znak: Mehoffera/sw-mysl/droga-rowerowa/01/2011

dotyczy: możliwości wytyczenia drogi rowerowej na jezdni ul. Mehoffera (odc. Światowida - Myśliborska).

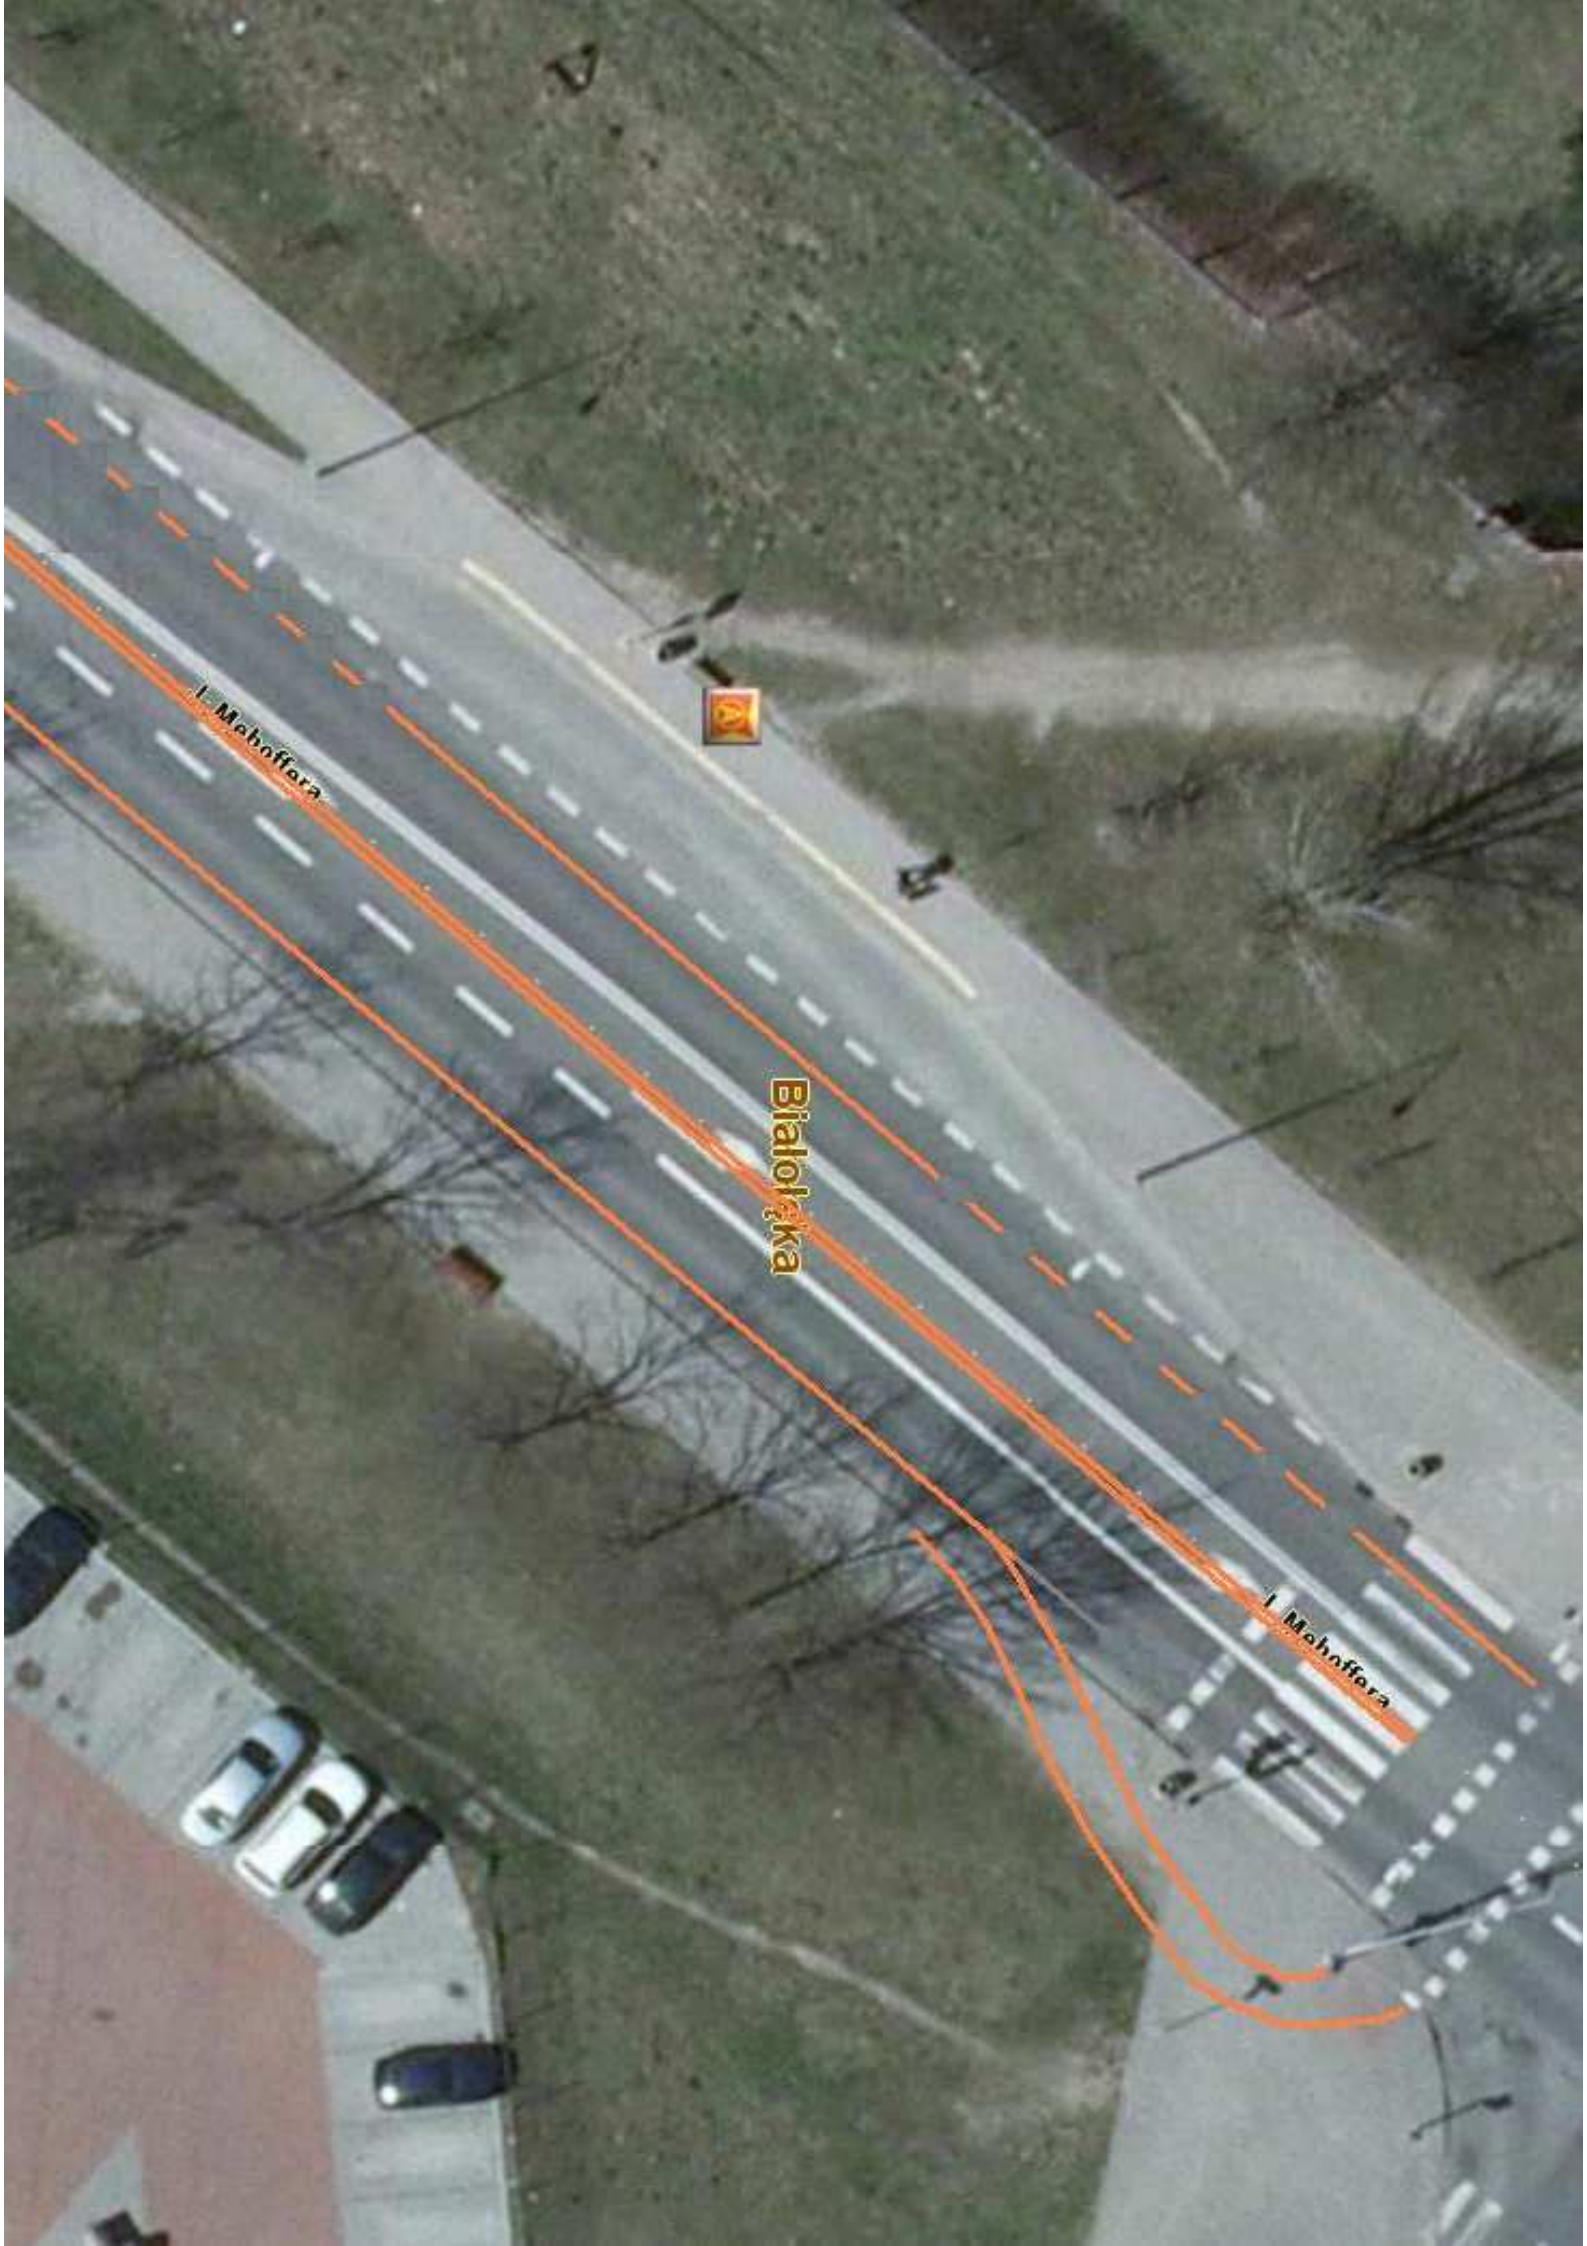
Uprzejmie proszę o rozważenie wytyczenia drogi rowerowej na jezdni ul. Mehoffera na odcinku między ul. Światowida, a ul. Myśliborską.

Ulica Mehoffera na opisanym odcinku posiada jezdnię o szerokości ok. 10 m podzieloną na dwa pasy ruchu po ok. 5 m każdy. W rejonie skrzyżowań jezdnie ma wydzielone 3 pasy ruchu. Obserwując natężenie ruchu na tym odcinku ul. Mehoffera (a zwłaszcza na lewoskręcie Mehoffera – Strumykowa, tj. zachód – północ) doszedłem do wniosku, że jest ono na tyle małe, że można zlikwidować osobny pas do lewoskrętu na skrzyżowaniu ul. Mehoffera z ul. Myśliborską/Strumykową (zachodni wlot).

Skręt w lewo następowałby z pasa ogólnego. W ten sposób można by było wyznaczyć na całej długości omawianego odcinka ulicy Mehoffera 2 pasy ruchu dla samochodów o szerokości ok. 3,5 m, zaś pozostałą szerokość ul. Mehoffera (2 x 1,5 m) przeznaczyć na pasy dla rowerów w taki sposób, w jaki wykonano to na ul. Międzyparkowej.

Wyznaczona w ten sposób obustronna droga rowerowa na ul. Mehoffera, w rejonie skrzyżowania ul. Mehoffera z ul. Światowida mogłaby się kończyć odpowiednio wcześniej przed skrzyżowaniem – zjazdem na projektowaną w ramach inwestycji „Tramwaj na Tarchomin” drogę rowerową w ciągu ul. Światowida – załącznik nr 1 zawiera poglądowe rozwiązanie drogi rowerowej w rejonie skrzyżowania ul. Światowida z ul. Mehoffera (bardziej szczegółowy projekt spełniający wymagania prawne w zakresie organizacji ruchu i bezpieczeństwa ruchu

W związku z Pana wystąpieniem odnośnie wyznaczenia jednokierunkowych pasów rowerowych na ul. Mehoffera informuję, że przesłałem Pański wniosek do ZDM celem sprawdzenia możliwości realizacji w terenie. W związku z powyższym odpowiedź w sprawie zostanie udzielona w późniejszym terminie, po podjęciu ostatecznej decyzji.

Odpowiadając na Pana pismo w sprawie wyznaczenia ścieżki rowerowej na jezdni ul. Mehoffera, Zarząd Dróg Miejskich informuje, że szerokość jezdni ul. Mehoffera wynosi 10 m. i umożliwia zastosowanie proponowanego rozwiązania, jednak z uwagi na układ pasów ruchu na wlotach skrzyżowań ul. Mehoffera z Myśluborską i Światowida nie ma możliwości dowiązania wnioskowanych pasów rowerowych do istniejącej ścieżki rowerowej w ul. Myśluborskiej.

Nie może zatem zostać spełniony wymóg spójności sieci dróg rowerowych wynikający z zapisów „Standardów rowerowych i wykonawczych dla systemu rowerowego w m.st. Warszawie”.

Informujemy ponadto, że na omawianej ulicy w Studium Uwarunkowań i Kierunków Zagospodarowania Przestrzennego m.st. Warszawy nie przewidziano wyznaczenia pasów rowerowych, lecz urządzenie wydzielonej ścieżki rowerowej poza jezdnią.

Mając na uwadze powyższe informujemy, że nie widzimy uzasadnienia dla urządzenia pasów rowerowych w jezdni ul. Mehoffera.

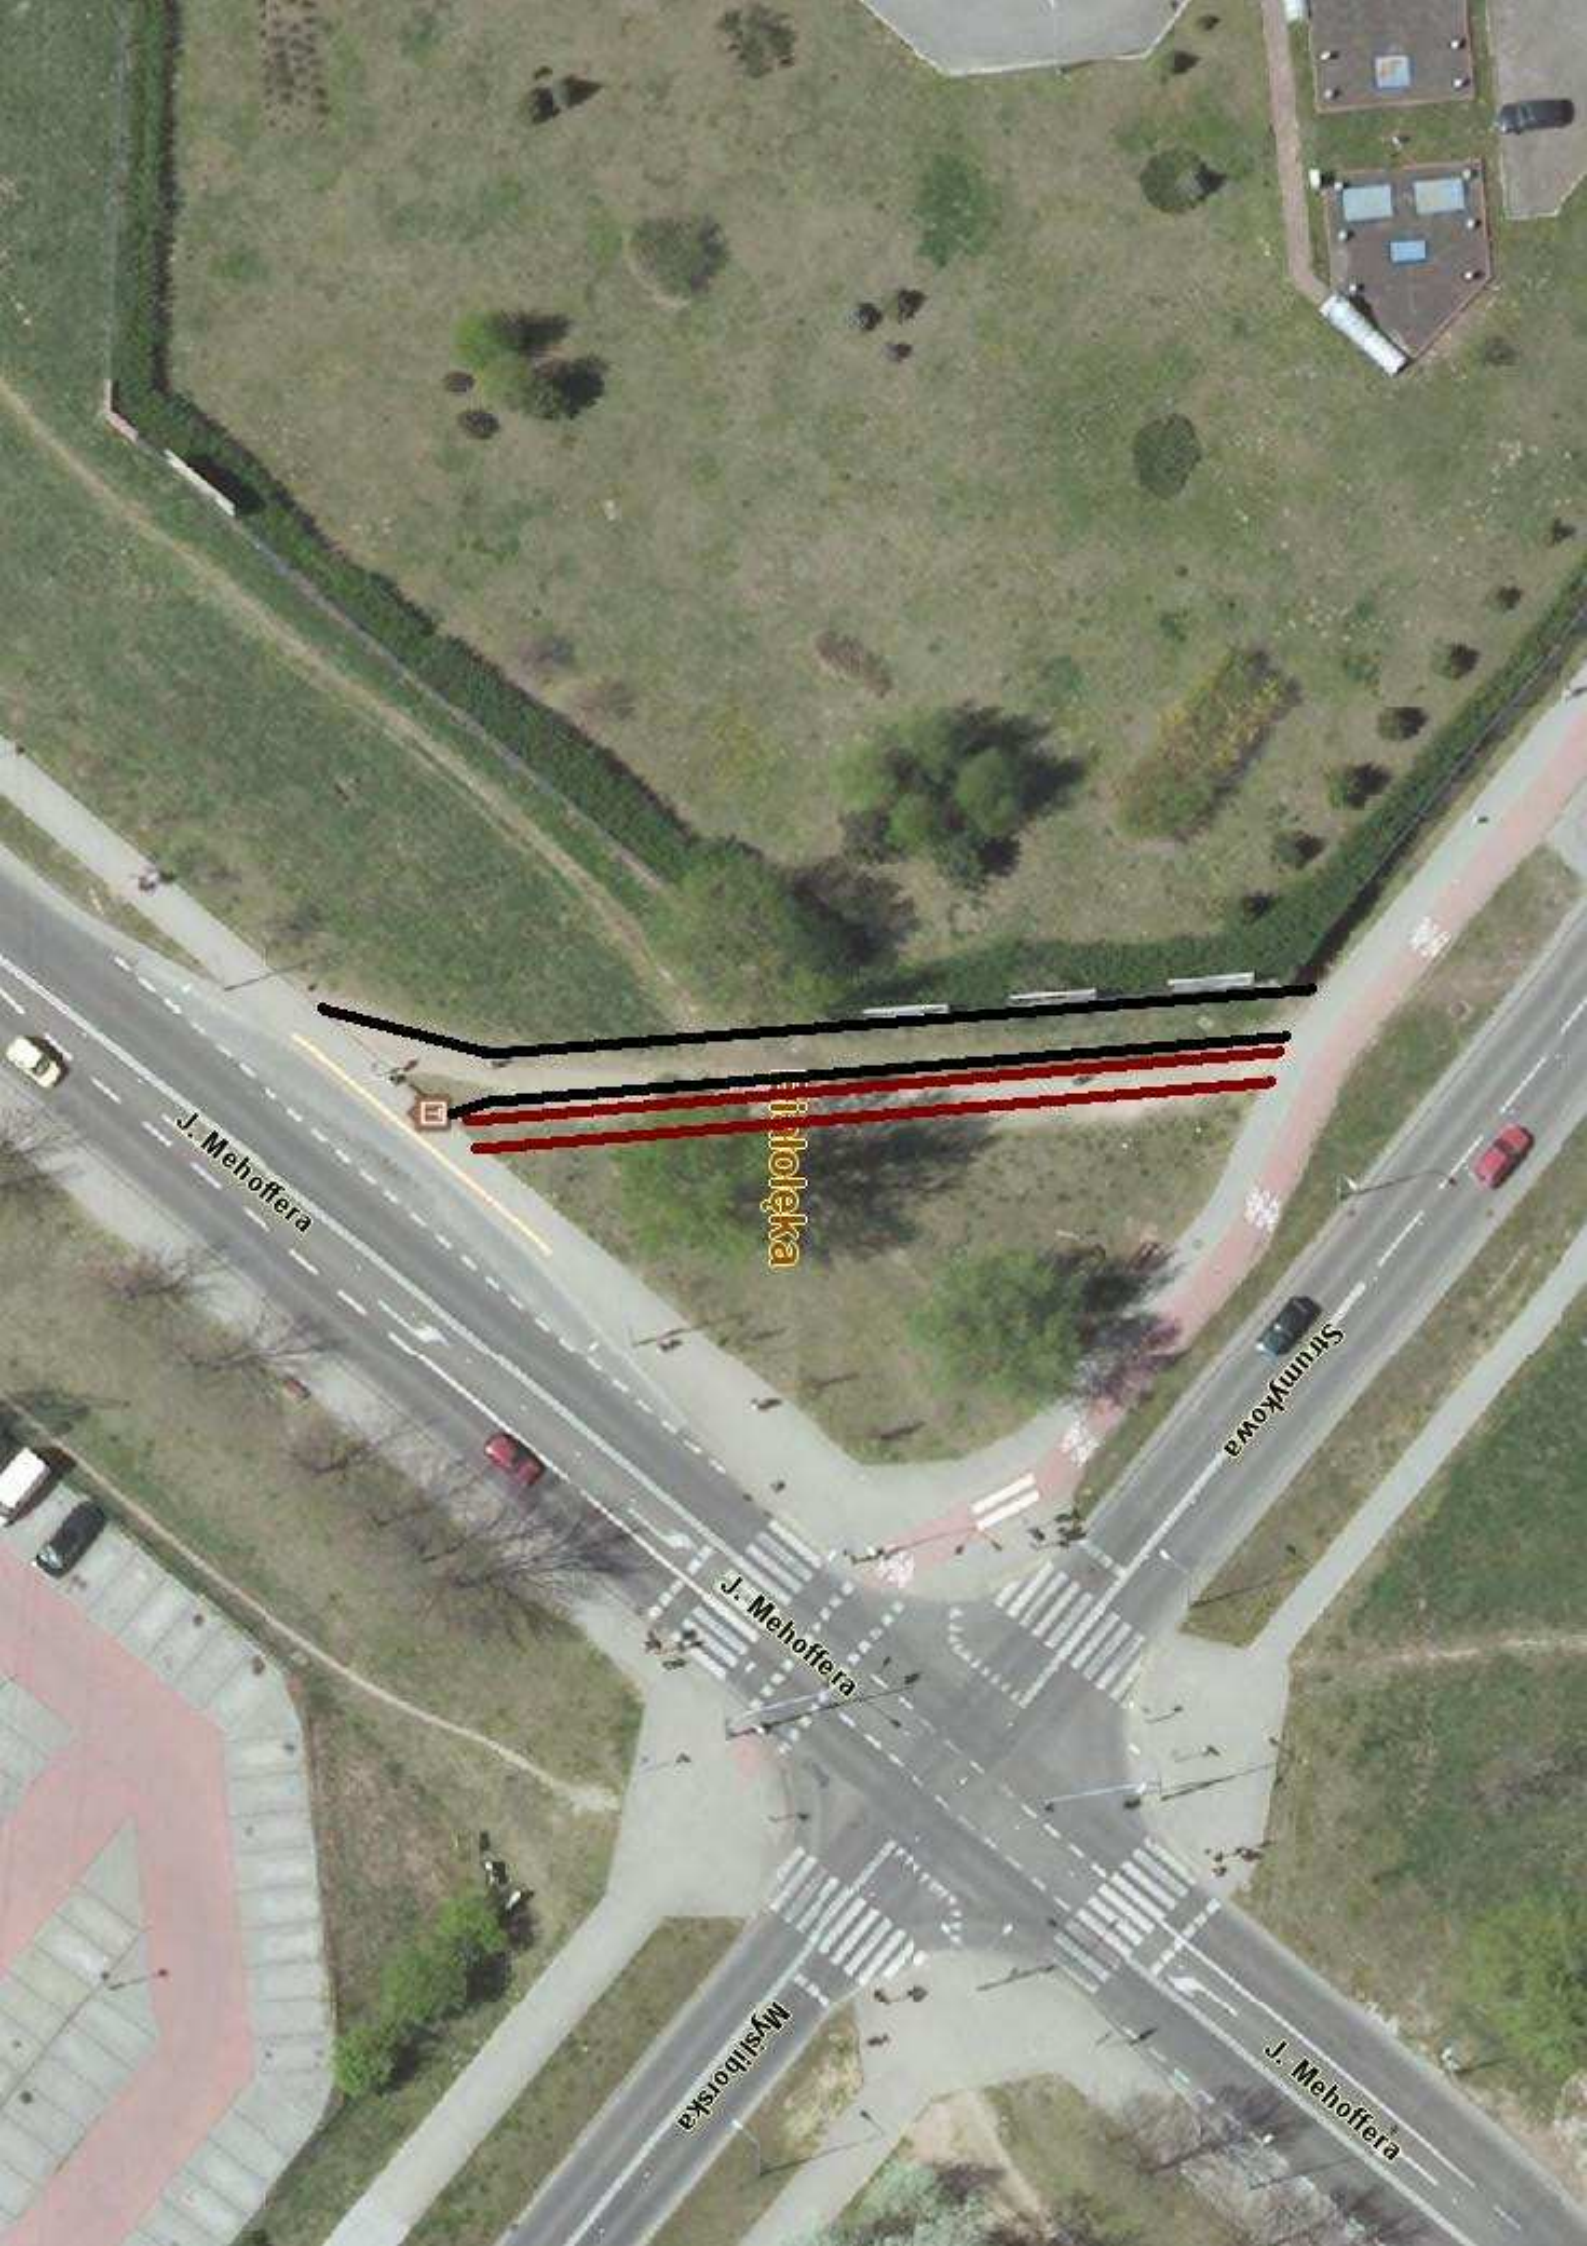
Dzień Dobry,
Bardzo dziękuję za realizację wniosku.
Czy byłaby szansa, aby przedsept w narożniku skrzyżowania ulic: Mehoffera i Strumykowej zastąpić chodnikiem (czarna obwiednia) z (być może) drogą rowerową (bordowa obwiednia)? Mam nadzieję, że wzdłuż ul. Mehoffera (odc. Strumykowa – Światowida) powstanie niebawem droga rowerowa, np. wytyczona na jezdni (szerokość jezdni na to pozwala).

Czy byłaby szansa, aby w południowo-zachodnim narożniku skrzyżowania ul. Światowida i Mehoffera wykonać w przyszłym roku niewielkie dopytowania?
